**伊方発電所3号機
新規制基準への適合性確認申請における
原子力安全専門部会の重点審議事項について
（自然現象に対する考慮（火山））**

（火山影響評価の見直しに伴う変更）

平成27年4月21日

四国電力株式会社

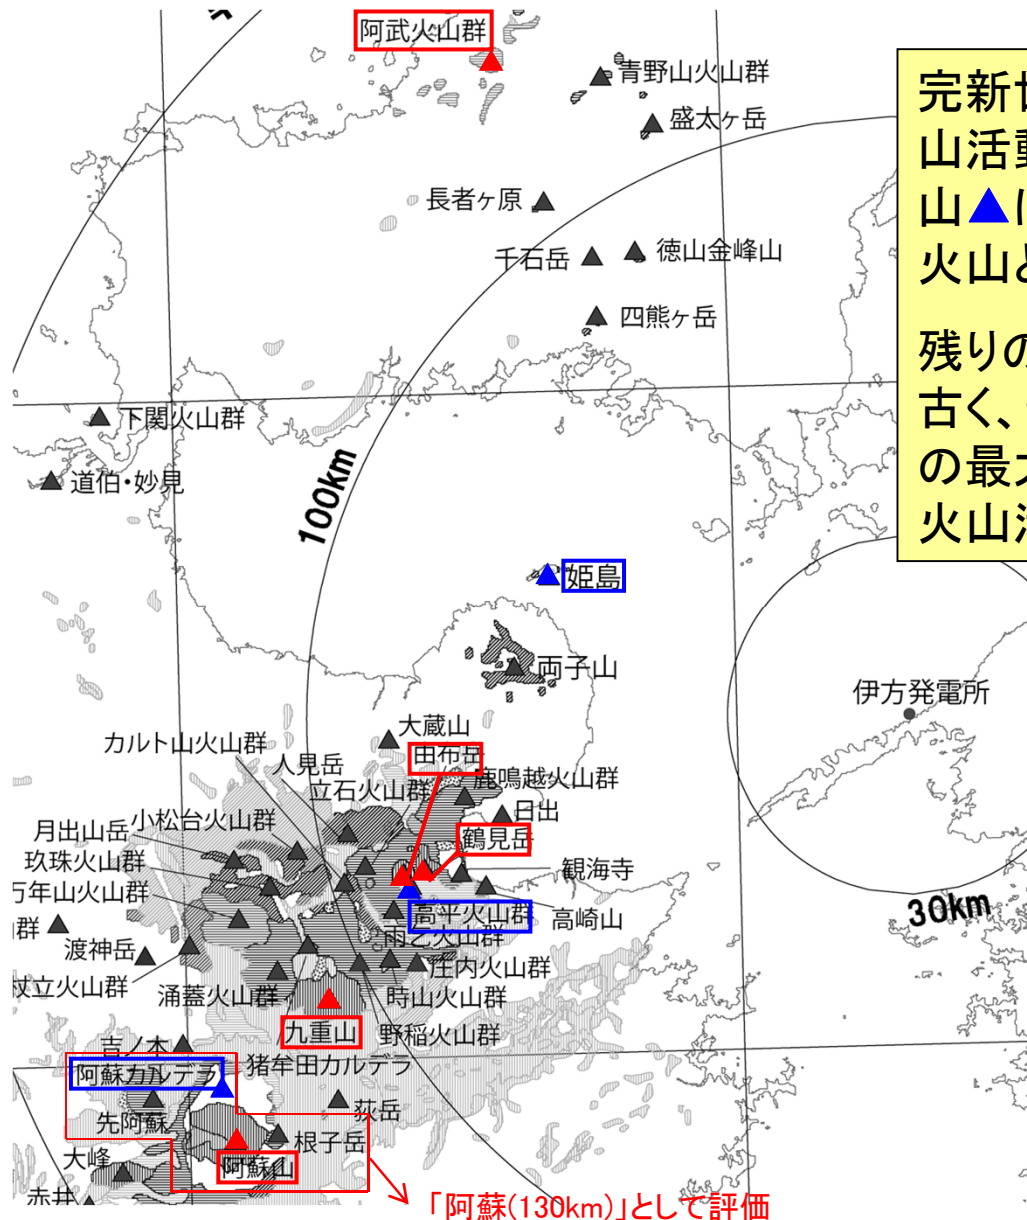
近接した活動時期の異なる火山を一つの分類「阿蘇」として評価

42に変更

火山灰厚さの等層厚線図(町田・新井(2011)から転記)

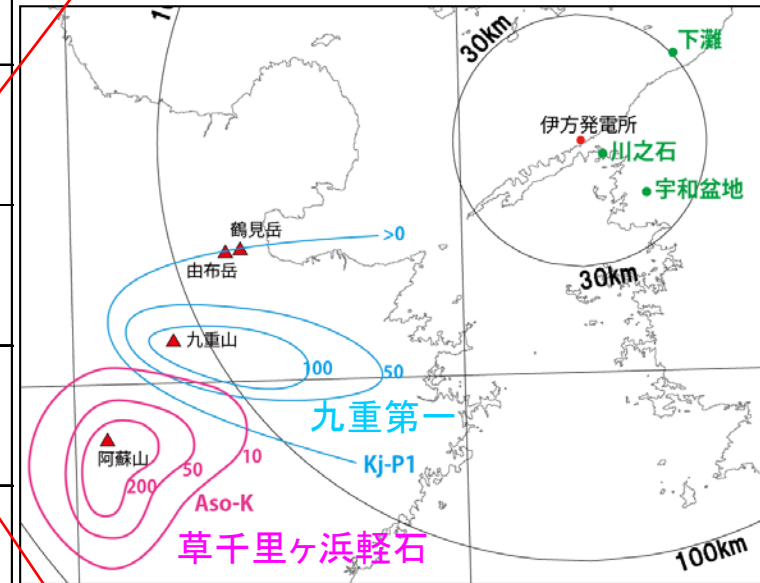
不確かさを考慮し、15cmに変更

最近の報告を踏まえ、6.2km³とした降下火山灰シミュレーションを追加で実施⇒最大厚さ約6.9cm

最新の知見を踏まえ、2.39km³

約1cm
